模擬燃料体の部分装荷に係るコメント回答

資料2

2020/1/24

単体 正弦波試験

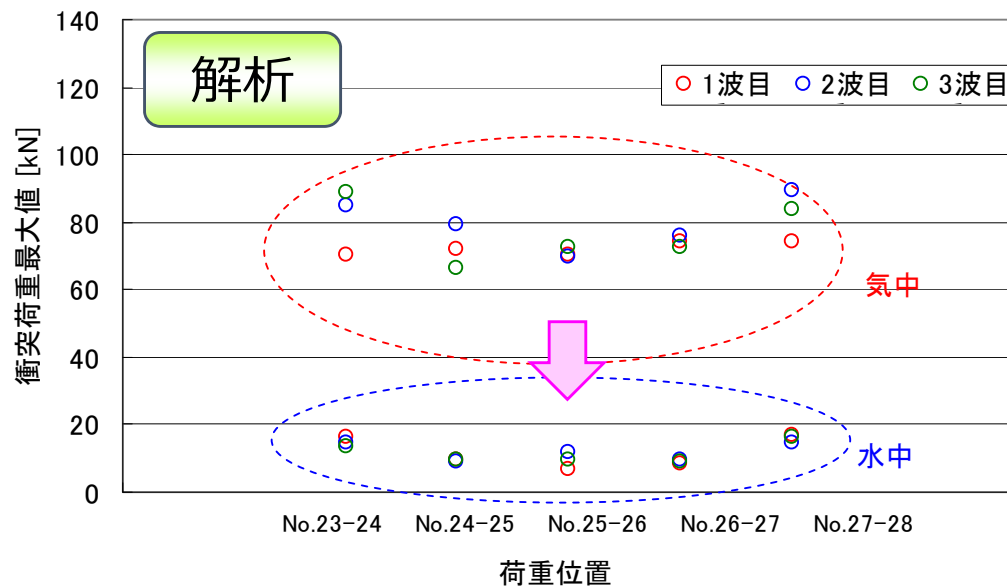
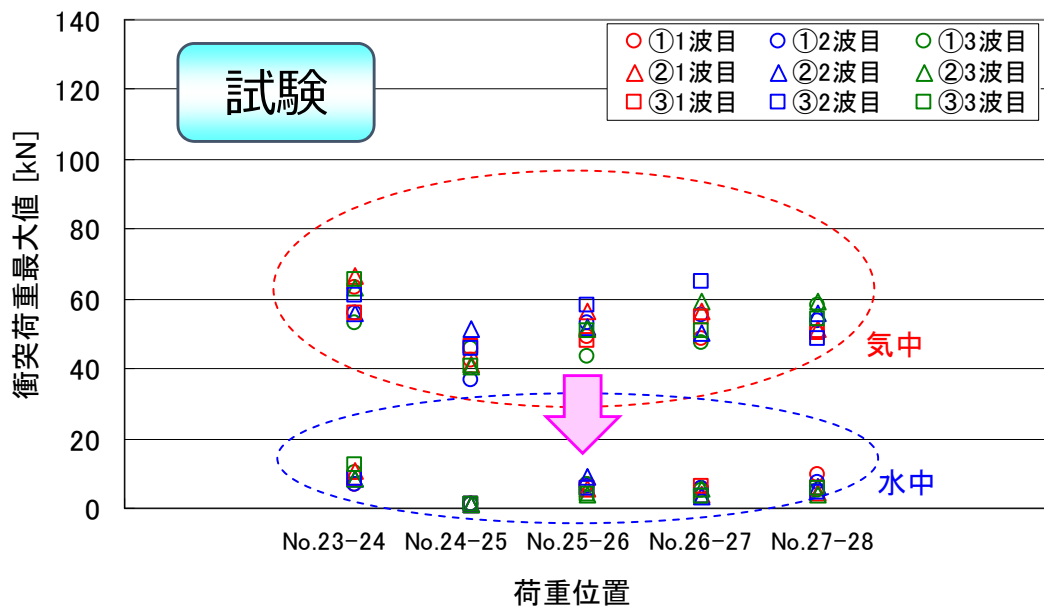
コメント	解析で試験を概ね再現ができたとしているが、その考え方を説明すること
回答	<p>炉心群振動解析コードREVIAN-3Dの開発は、</p> <ul style="list-style-type: none"> ・群振動挙動への主要な影響因子を特定 ・その影響を確認できる体系の試験を実施し、試験データを取得 ・解析コードで、影響因子の効果を確認 <p>というステップを踏みながら進めてきた。</p> <p>具体的には、試験は4つの体系：①単体、②37体群体系、③18体及び32体列体系、④127体及び313体多数体系で試験を実施した。</p> <p>試験で得られた群振動挙動の特徴のうち、代表的事例として</p> <ol style="list-style-type: none"> ①試験：垂直加振に水平加振が加わると跳び上がり量が低減する効果（P2） ②試験：流路網の流体力により衝突荷重が低減する効果（P3） ③試験：内部流水により跳び上がり量が増加する効果（P4） ④試験：最外周付近で水平方向の衝突荷重が増大する列配置の効果（P5） <p>等を確認した。</p> <p>解析の跳び上がり量や衝突荷重の計算値と試験結果値の比較は、群振動挙動がばらつきの大い現象であることを踏まえると、単純に数値の大小関係だけを比較して解析の妥当性を判断することには限界がある。そこで、試験で確認された群振動挙動の特徴を、時刻歴挙動の定性的比較（波形の特徴比較）、解析値の統計量（最大値/RMS値等）の比較を実施し、それらの比較検討結果を総合的に判断して、解析は試験を概ね再現できていると判断した。</p> <p>なお、解析の精度の観点から、試験結果全体を俯瞰すると、</p> <ul style="list-style-type: none"> ➤ 最大跳び上がり量に関しては、±20～30%程度の精度で評価できる。 ➤ 最大衝突荷重に関しては、+60%程度（保守側※）の精度で評価できる。 <p style="text-align: center;">※：解析モデルでは、燃料体のZ軸廻りの回転を考えていない。この結果、解析モデル上では燃料体同士の衝突がパッド部の面同士の衝突となり、解析により算出された衝突荷重は実際の衝突現象に比べ大きな値となる。</p>

- 水平加振の重畳により、跳び上がり量最大値は50%程度低減。解析でも同様に50%程度低減しており、水平加振の効果解析でも再現できたと判断（時刻歴による確認）
- 本試験の場合、最大跳び上がり量は、20%程度小さく評価

6. 炉心支持板の状況と地震動の入力条件

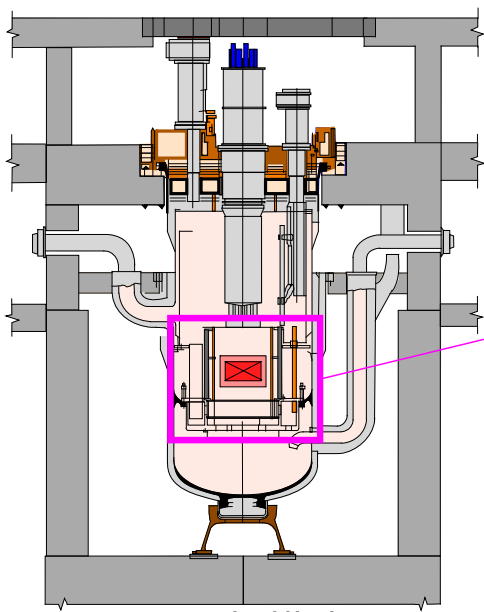
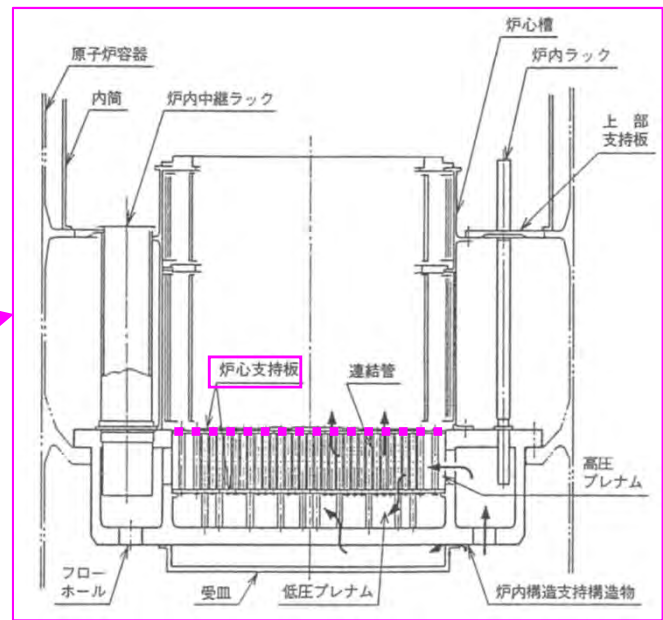
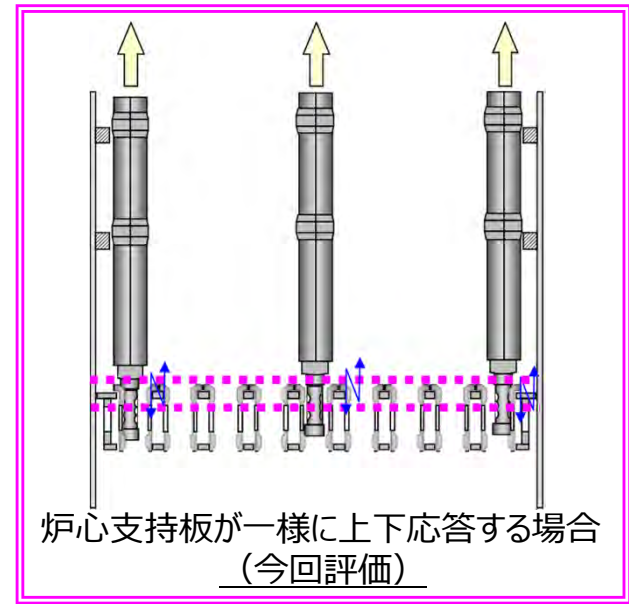
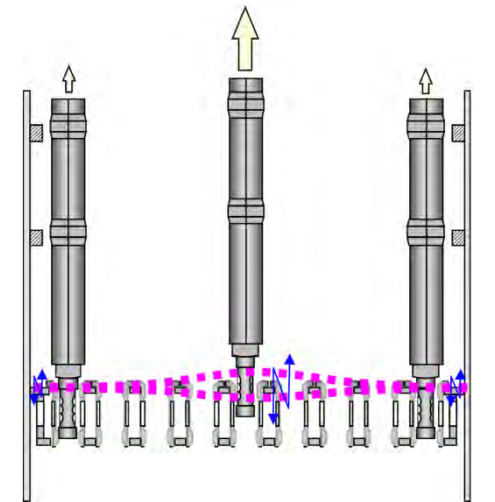
質問	燃料体の跳び上がり評価ではどのような保守性を考慮しているのか説明すること
回答	<p>燃料体の保有する崩壊熱も放射能レベルも十分減衰しており、冷却機能を喪失しても燃料被ふく管が破損することもなく、燃料取扱い事故が発生しても、周辺公衆に対し著しい被ばくリスクを与えることはなく安全性は確認されている。このため、燃料体の跳び上がり評価では、現実的に想定される条件設定の下で基本的にノミナル値ベースの解析評価を実施している。</p> <p>例えば、構造物の地震応答解析では、設計値を使うことが基本となっている。これは構造物の剛性は固有周期に影響を与えることによる。今回の炉心群振動解析においても、解析に用いる定数は、設計値あるいは200℃における材料の物性値、実験による実測値を使用している。従って、燃料体の跳び上がり評価で考慮している保守性は、評価に用いる地震動、機器の減衰定数、炉心支持板の応答に含まれる。</p> <p>①基準地震動策定に当たっては、考慮対象とする活断層の規模、断層面及びアスペリティの設定位置、応力降下量等の不確かさを考慮して、保守的に策定する。また、もんじゅにおいては大きな地震は、距離が近い活断層によってもたらされるが、逆に地震動の継続時間は短い。しかし、応答スペクトル手法に基づく地震動設定では、震源が遠い活断層の規模と距離を考慮しており、地震動の継続時間は十分長い。この結果、応答スペクトル手法に基づく地震動設定は、地震動継続時間の観点から保守的な設定となっている。</p> <p>②機器の減衰定数は、設備機器設計側の評価では、規格値を採用しているが、実際の機器・構造が有する減衰定数はこの数値よりも高いことから、地震時の応答は保守側の評価となる。</p> <p>③炉心支持板は、周辺部に比べ振動が最も大きくなる中央部の応答を用いて評価を実施している。炉心支持板中央部の地震応答を用いることで、最大跳び上がり量が保守的な値が得られるようにしている。</p>

- ◆ 炉心支持板は2枚の多孔円盤（板厚50mm）が700本以上の連結管で接続され、更に炉内構造支持構造物とも連結された構造で、非常に剛性は高いものの、地震時応答の際は、太鼓の様に周辺部より中央部の変位が大きくなる。このため、炉心支持板の位置により上下の変位量に差が生じ、燃料体等に与える上下方向の力に差が生じる。
- ◆ 今回の評価では、原子炉構造応答解析により、一番大きい挙動となる炉心支持板中央部の応答時刻歴を用い、炉心支持板の中央部も周辺部も一様に上下に応答するとして評価を実施している。
- ◆ このため、特に炉心支持板の周辺部に装荷される燃料体/模擬体の跳び上がり量は保守的な評価となる。

跳び上がり量の累積分布

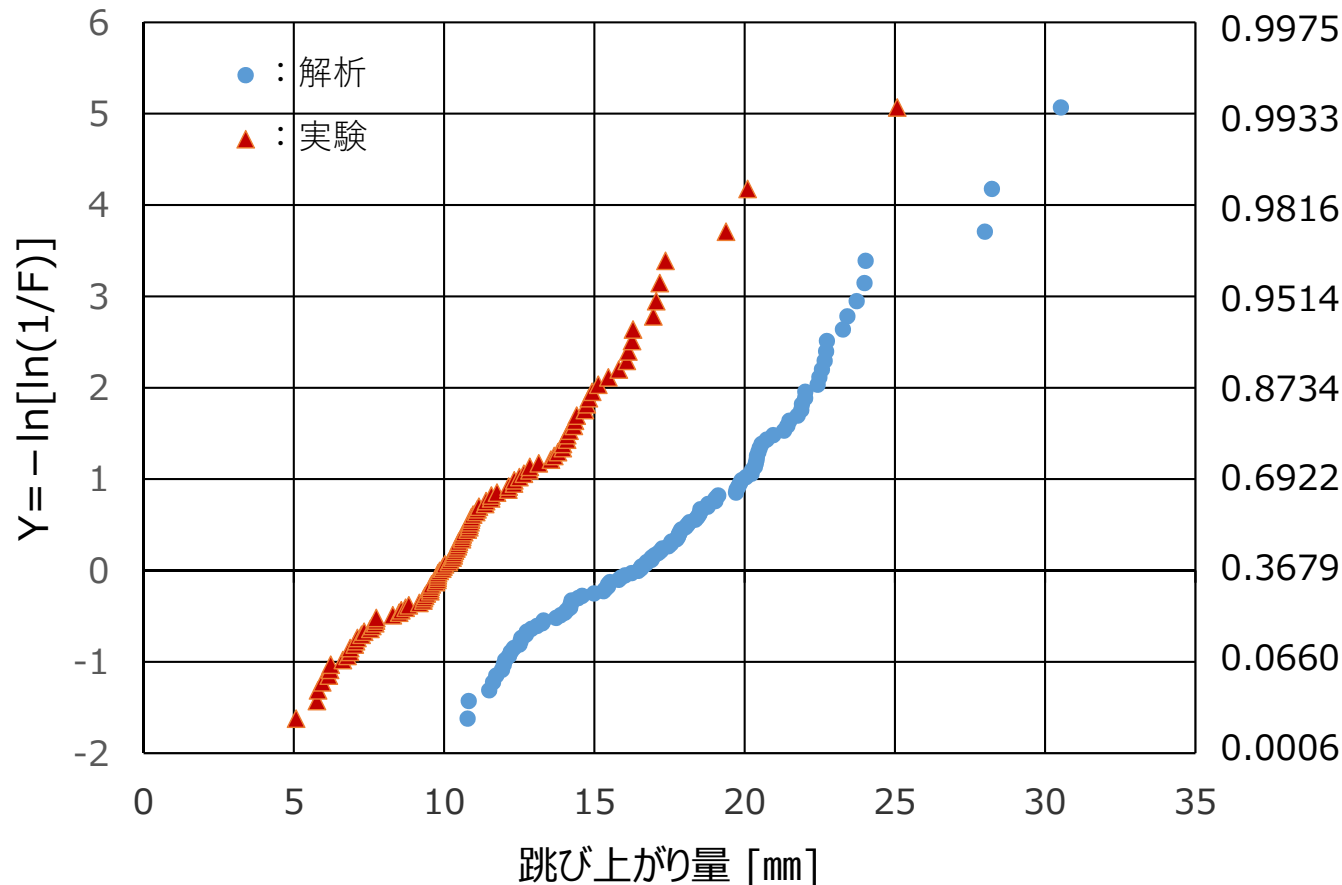
コメント	極値統計を分かり易く説明すること
回答	<p>燃料体の跳び上がりは、炉心支持板との衝突現象を伴うため、確定論的に燃料体の挙動を追うことには限界がある。しかし、炉心支持板の振動が一定の振幅の中で振動すること、燃料体の炉心支持板への衝突速度も一定の幅の中で変動することを考えれば、確率論的に取り扱うことは可能である。</p> <p>評価の対象としているのは、燃料体の最大跳び上がり量である。燃料体個々の跳び上がり量も分布を持つ。解析や実験によって評価対象としている値は、それぞれの燃料体跳び上がりの最大値である。これは、個々に分布を有したデータの中から、最大値を抽出し、その最大値の分布がどうなるかを調べることに等しい。</p> <p>このような、最大値の分布を調べる方法として、極値統計論がある。この理論を37体群体系実験に適用し、跳び上がり量がどのように整理されるか調べた。</p> <p>燃料体の最大跳び上がり量の分布は概ね二重指数分布(Gumbel分布)に従うことを確認し、燃料体跳び上がり量の最大値は、一定の信頼度を有して推定可能なことを確認した。また、37体群体系の跳び上がり実験では、解析が実験結果を保守側に評価することも確認した。</p> <p>解析によりもんじゅの燃料体最大跳び上がり量を評価すると約20mmとなる。燃料体の最大跳び上がり量が、二重指数分布に従うとすれば、この跳び上がり量は99.7%以上の信頼度をもって最大値を推定している。</p>

プロットは概ね直線状に並び、燃料体の最大跳び上がり量の分布は二重指数分布に従うことが推定される。

実験及び解析による燃料体の最大跳び上がり量の分布は概ね二重指数分布に従う。また解析は実験結果を保守側に評価する。

1. 燃料体頂部とホールドダウンアーム案内筒下端面との隙間

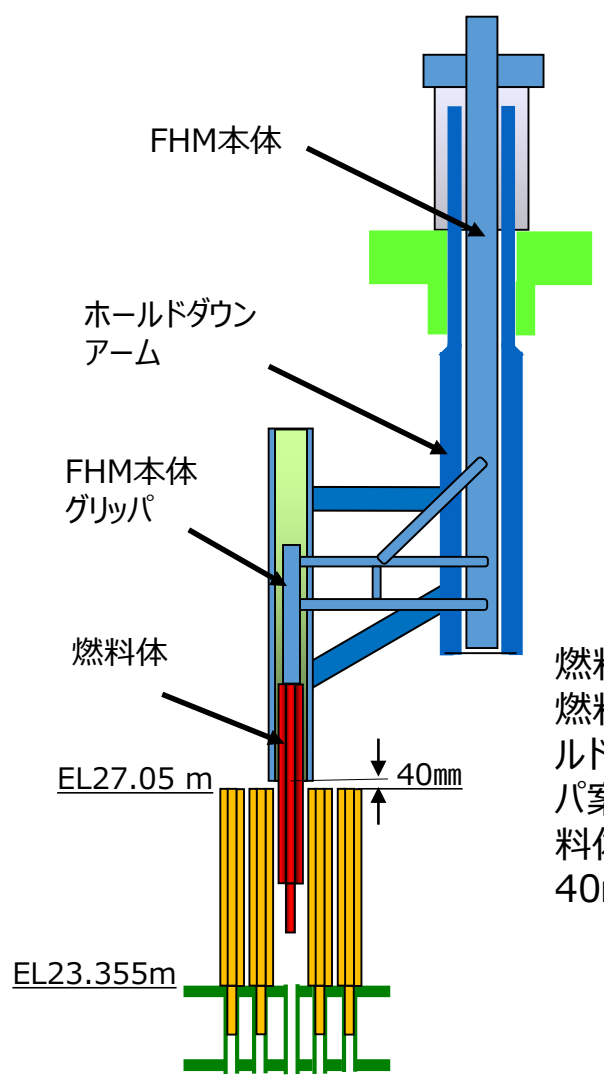
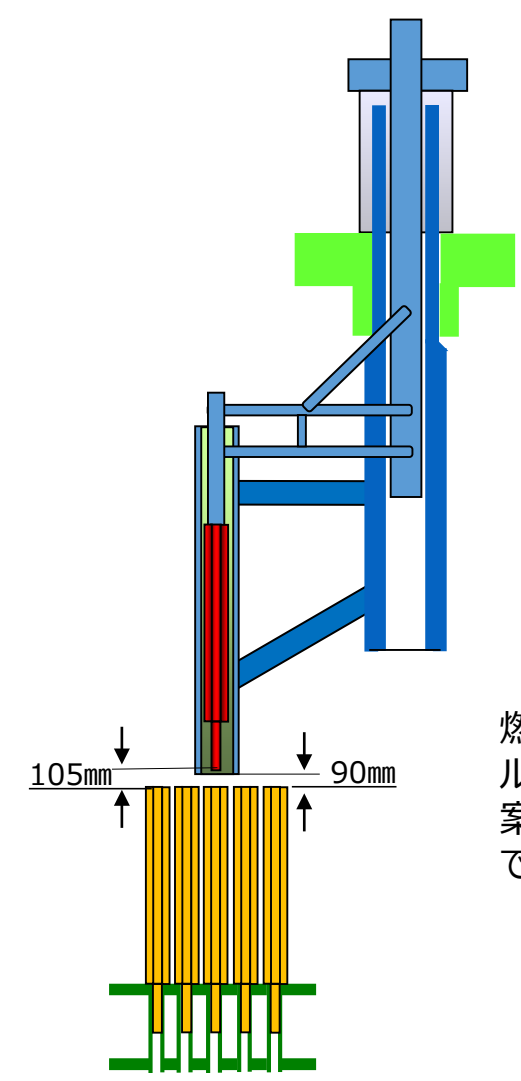
質問	想定を超えた燃料体の跳び上がりが発生した場合の影響を説明すること
回答	<p>燃料体の跳び上がりが40mmを超えると燃料体頂部が燃料交換装置等との干渉、45mmを超えると燃料体同士の上 部パッド外れが発生し、燃料取出し機能に影響を与える可能性がある。40～90mmの範囲で跳び上がり量とその影響 を整理し下欄に示す。</p> <p>なお、パッド部は上下に7.5 mmのテーパを有しているため、パッド部高さ（45mm程度）を超えて跳び上がり、燃料体が 隣接燃料体のパッド部上に乗上がったままとなる可能性は小さく、元の位置に戻る。</p> <p>仮に、想定を超えた燃料体の跳び上がりが発生し、装置や設備に異常が発生し、燃料体の取出しが不能となった場 合、原子炉容器の液面を下げる等して炉内の状況を確認し、設備の復旧・補修を行う。</p>

燃料体取出し時は、燃料交換装置のホールドダウンアームグリッパ案内筒下端は、燃料体頂部位置から40mmまで近接。

燃料体移送時は、ホールドダウンアームグリッパ案内筒下端を90mmまで引上げ旋回。

試験体系及び主な計測点

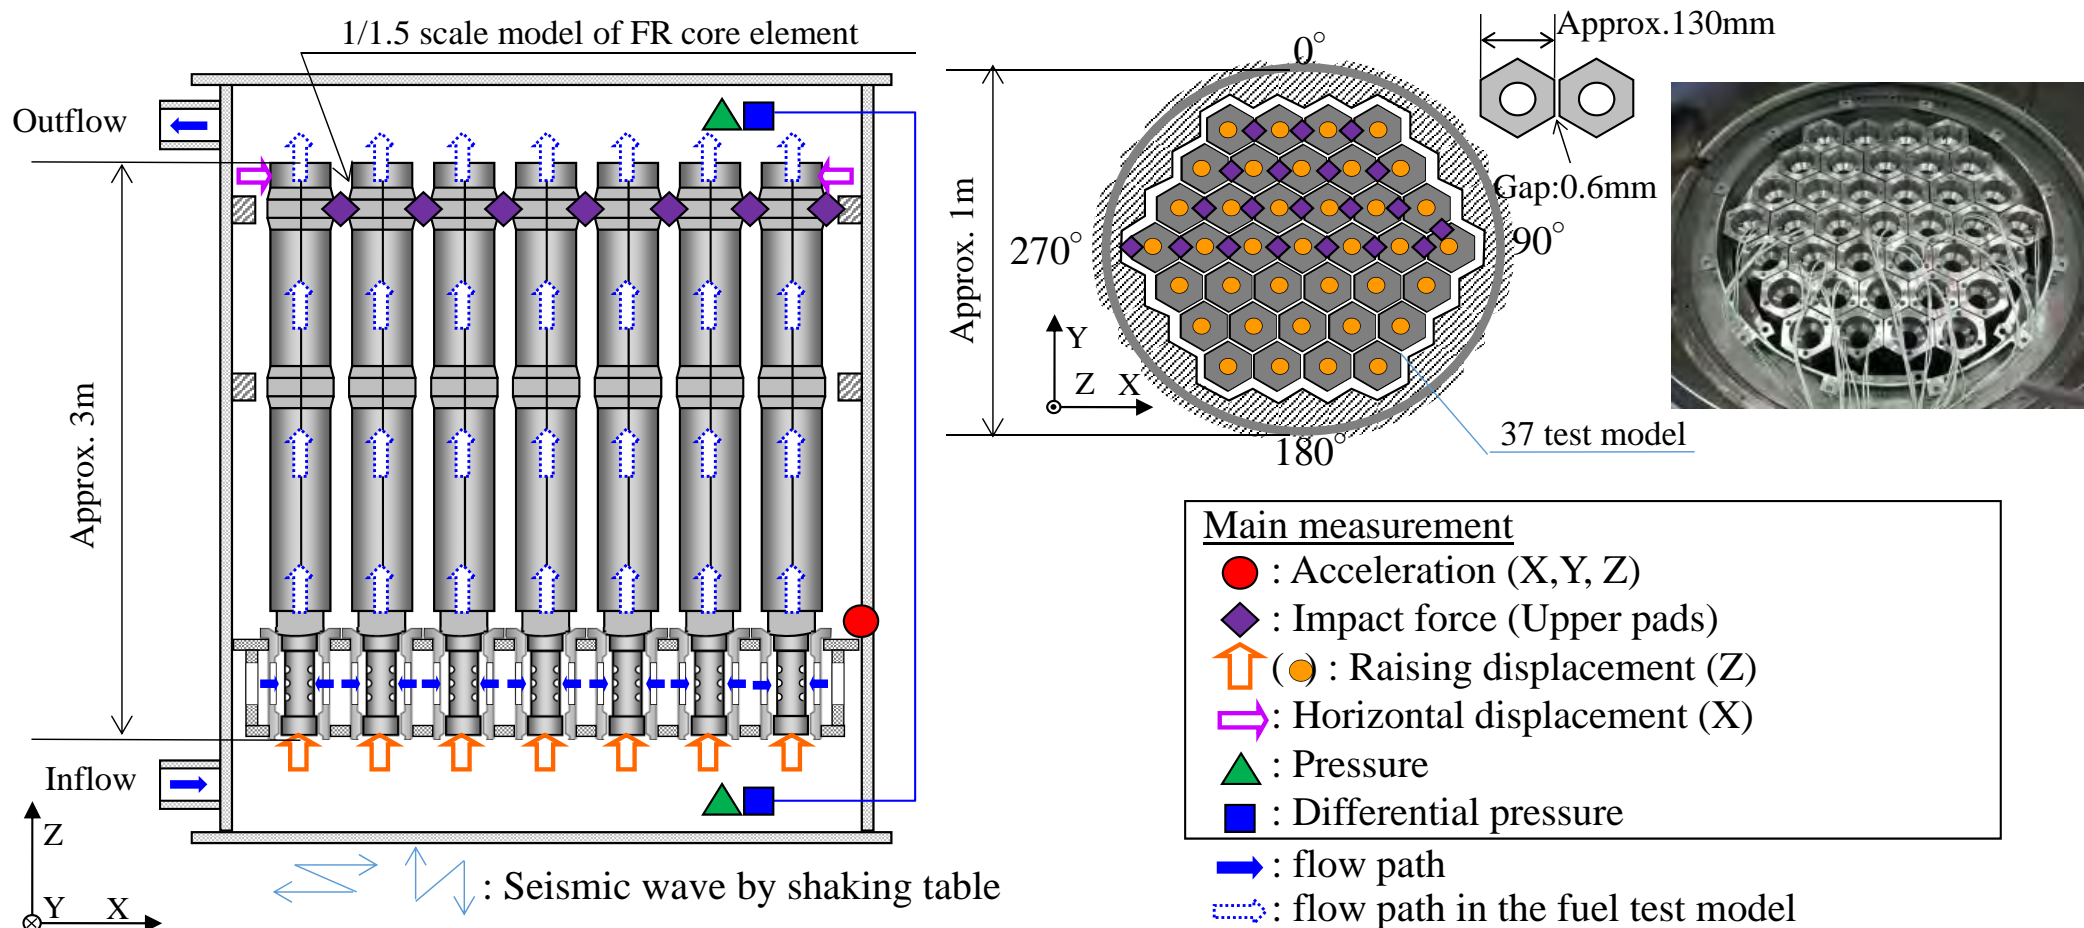
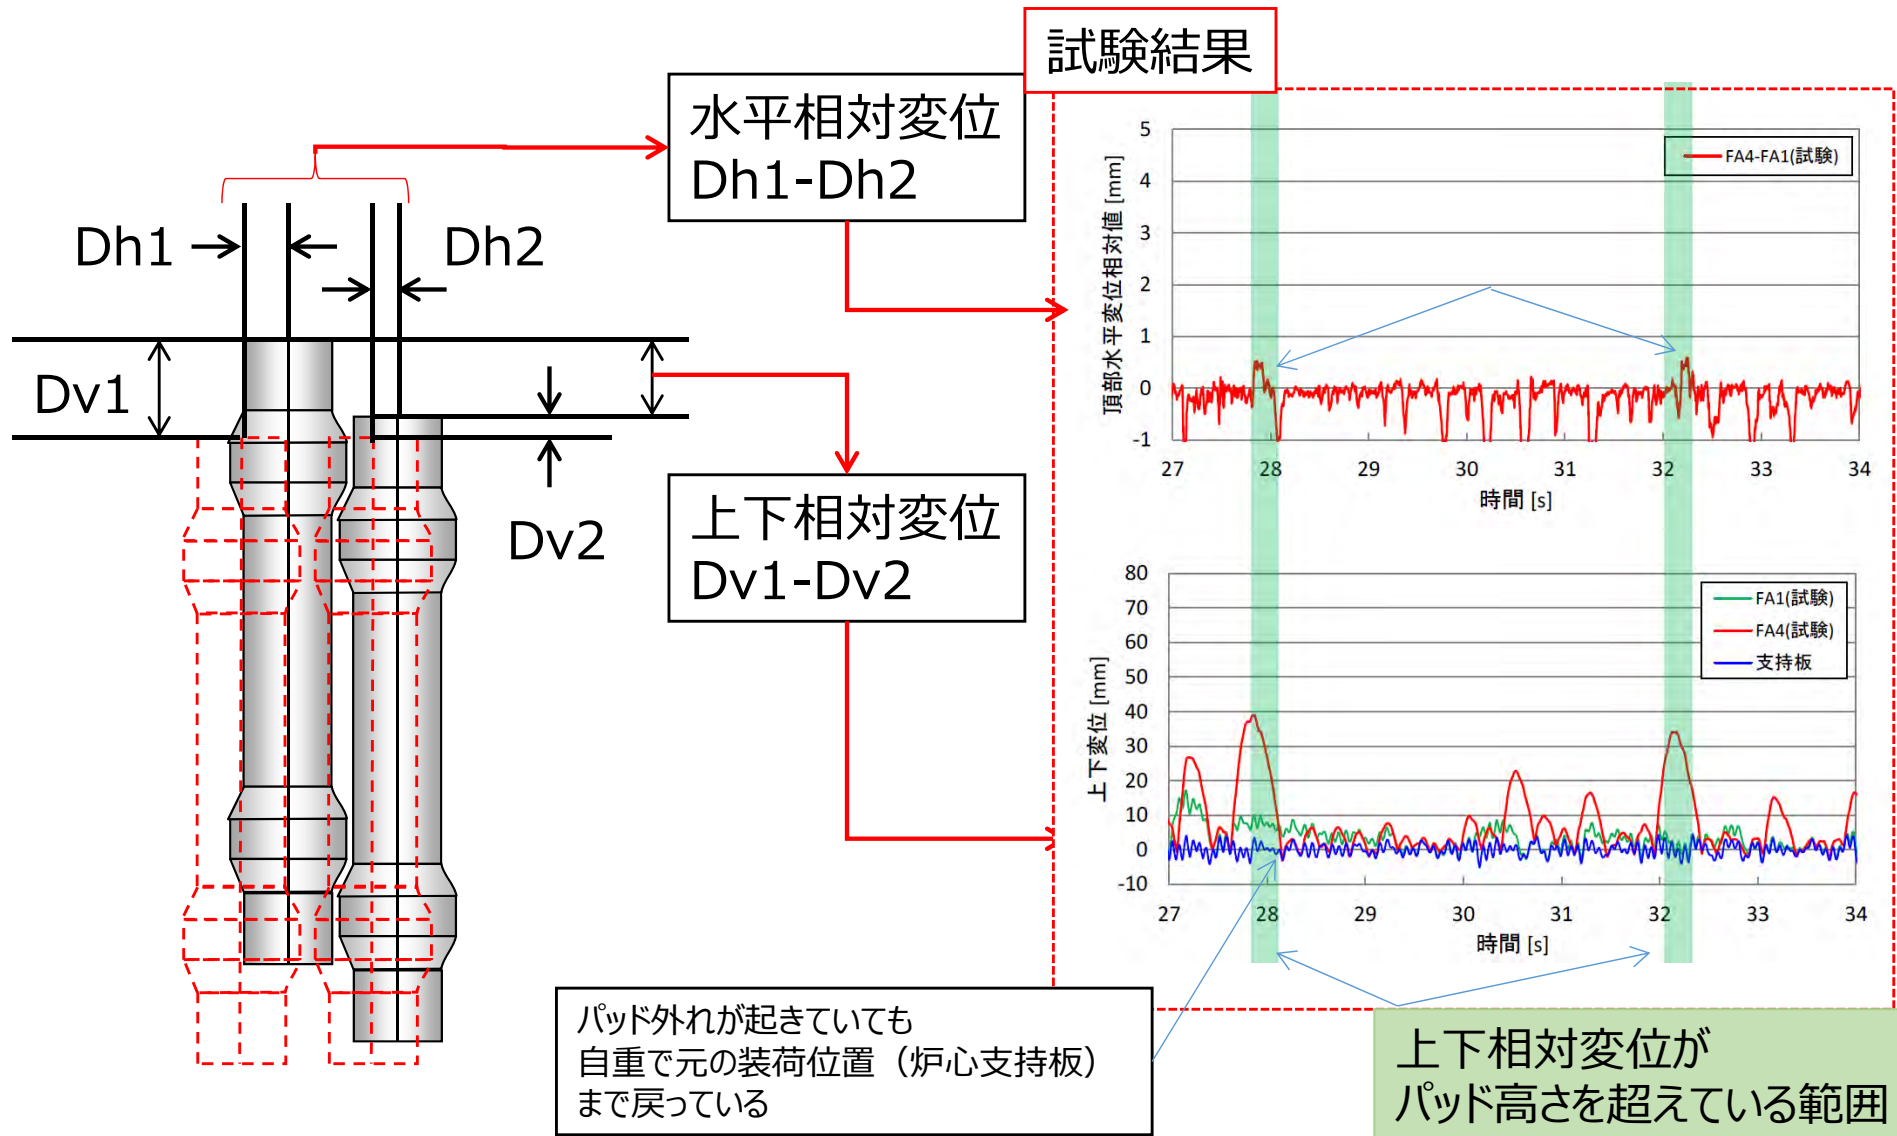
質問	パッド外れが起きた場合について、試験結果を含め説明すること
回答	<p>実際にパッド外れが生じる炉心構成要素は一部であり、全体的な水平挙動は殆ど変化がないことが、パッド外れが生じる強加振条件による振動試験によっても確認されている。パッド外れが生じた場合は、パッドの接触条件が変わり、パッド部のギャップが大きくなる。これにより、炉心構成要素の水平方向の可動域が広がり、水平変位が大きくなるが、パッド部は角度の浅いテーパを持っており、跳び上がりによって乗り上げたとしても自重により元の装荷状態に戻る。</p> <p>なお、水平変位が大きくなった場合、特に、運転時における制御棒挿入性を評価する際に影響が大きいですが、今回の廃止措置計画においては、制御棒は既に挿入されており、パッド外れが生じても安全上の問題はない。</p>

隣接炉心構成要素の上下相対変位がパッド高さを超えた際に、パッド外れが生じ、水平相対変位が増加することを実験にて確認した。

パッド外れが発生し、相対水平変位の変化（可動域の変化）は生じているが、水平変位の絶対値に大きな変化はない。⇒試験と解析で傾向は一致
